Parco Commerciale A.E.V. Terraglio – Edificio “A”

**PROGETTO DI MODIFICA DELLA TIPOLOGIA DI CLASSIFICAZIONE
COMMERCIALE AI SENSI DELLA L.R. 50/2012**

**Relazione Integrativa
in risposta alla richiesta prot. 86467 del 11.10.2016**

STUDIO PRELIMINARE AMBIENTALE – integrazione alla richiesta di integrazioni prot. 86467 del 11.10.2016

Figura 6 collocazione del sistema di trattamento

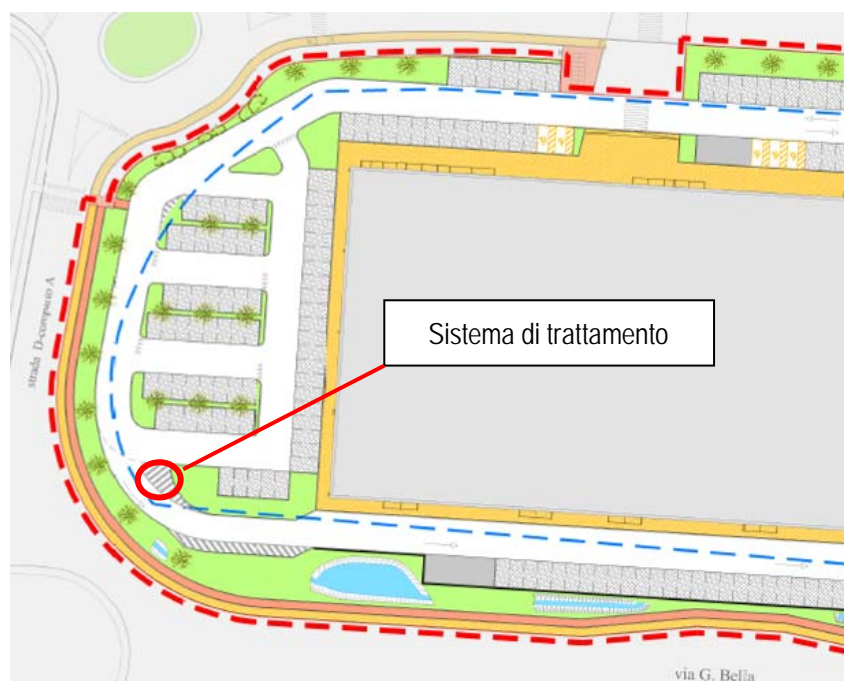
“Con riferimento alle aree adibite a parcheggio aventi superfici superiore a 5000 mq, sia prodotta una relazione corredata da elaborati progettuali, che illustri lo stato di fatto della rete di raccolta delle acque meteoriche, i sistemi di trattamento eventualmente presenti e il punto di scarico finale delle stesse. Qualora dall'analisi dello stato di fatto dovesse emergere la necessità di adeguarsi a quanto previsto dall'art. 39 del piano di tutela delle acque della Regione Veneto, sia presentato all'ente competente un progetto di adeguamento secondo le modalità dettate dal succitato art.39 del PTA.

La scelta è stata quella di trattare le acque a valle della vasca di laminazione, unico punto in cui è possibile agire congiuntamente sulle acque dilavate dalle superfici poste nord e sud dell'edificio.

Trattandosi di una quantità derivante dall'elemento di laminazione la portata delle acque da trattate sarà pari a 10 l/s.

Si è optato per un sistema di trattamento in continuo, tramite un manufatto che sarà collocato ad di sotto del manto stradale, in prossimità della vasca di laminazione. Questo limita anche le lavorazioni necessarie per il collocamento dell'elemento, interessando spazi marginali della viabilità interna, garantendo comunque la funzionalità dell'attività economica. Allo stesso modo le lavorazioni non avranno ricadute sulla viabilità pubblica, e quindi anche sulle realtà economiche e servizi pubblici limitrofi.
